Burgdorf, 19. Juli 2018

Wichtiger Sicherheitshinweis!

Ankündigung zum Umbau der durch die Gebr. GLOOR AG hergestellten Entnahmestellen für Anästhesiegas-Fortleitungssysteme AGFS Typ 1L

Bildquelle: Norm EN ISO 9160-2 (lizenziert auf die Gebr. GLOOR AG)

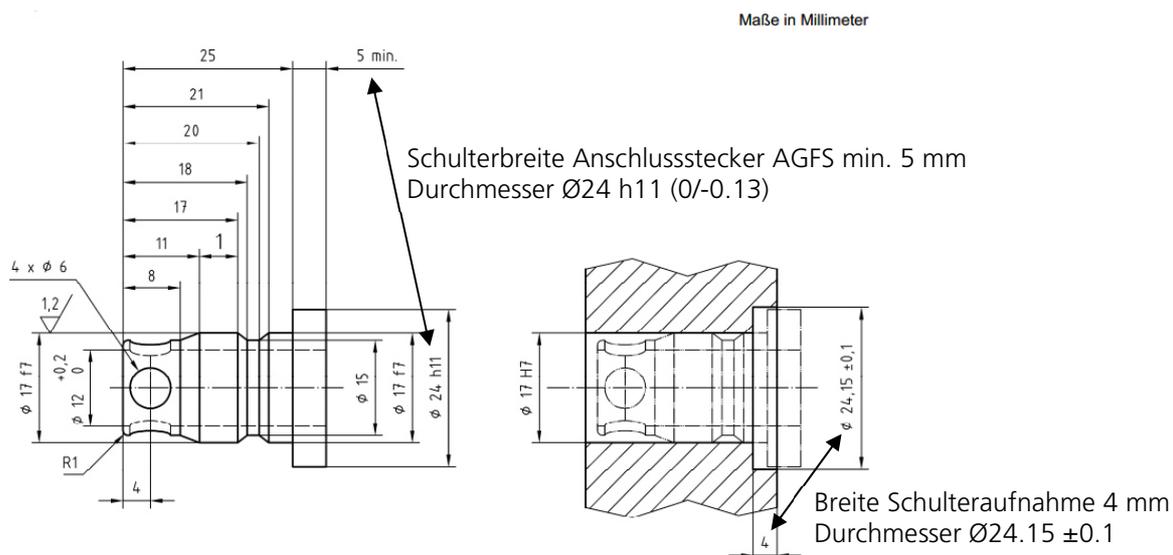
Wir haben uns bei der Entwicklung unserer Entnahmestelle für Anästhesiegas-Fortleitungssysteme (AGFS) Typ 1L zwar an die Tiefe der Schulteraufnahme von 4 mm gehalten, danach aber den Austritt aus unserer Entnahmestelle mit einem Bohrungsdurchmesser von $\text{Ø}26\text{ mm}$ etwas über diese Tiefe verlängert. Sollte ein Anschlussstecker nach der Schulterbreite von 5 mm eine markante Durchmesserergrösserung über diesen Durchmesser von $\text{Ø}26\text{ mm}$ aufweisen, kann dieser nicht korrekt in die Entnahmestelle eingekuppelt werden.

Wir haben entsprechend eine Lösung erarbeitet, die für Sie die kleinstmögliche Auswirkung nach sich ziehen wird. Durch einen Ersatz des Frontringes kann die Entnahmestelle so umgebaut werden, dass dem oben beschriebenen Sachverhalt Rechnung getragen wird.
